改善箇所説明図

基準不適合箇所

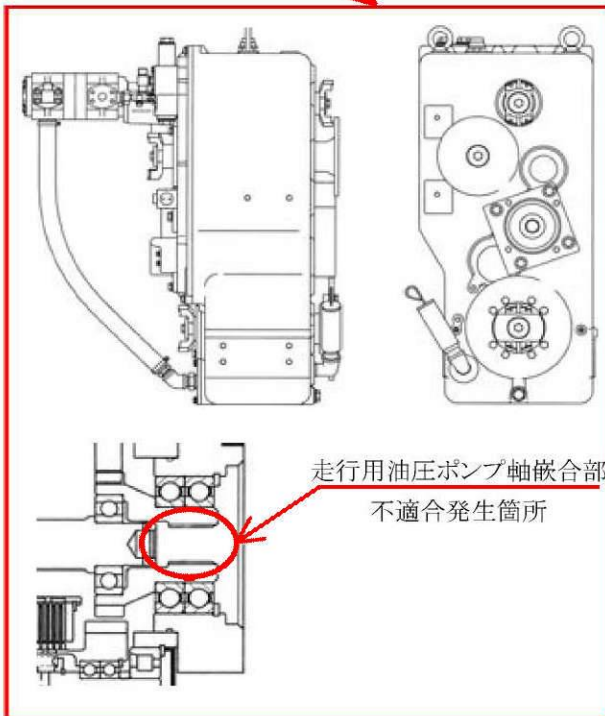
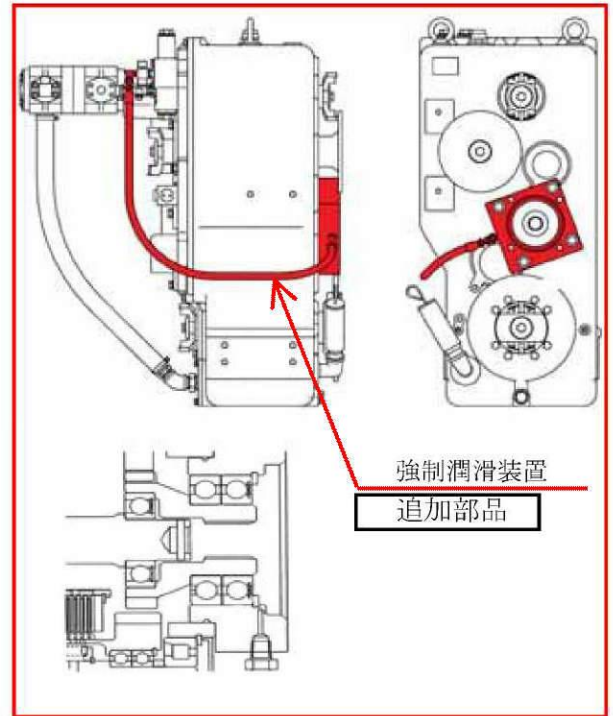
ロータリ除雪車の動力伝達装置(変速機)において、走行用油圧ポンプ軸の嵌合部の潤滑が不足しているため、使用過程において、当該嵌合部が摩耗する場合がある。そのため、そのままの状態で使用を続けると、走行用油圧ポンプ軸の嵌合部が摩滅し、走行できなくなるおそれがある。

全車両、動力伝達装置(変速機)に強制潤滑装置を取付ける。
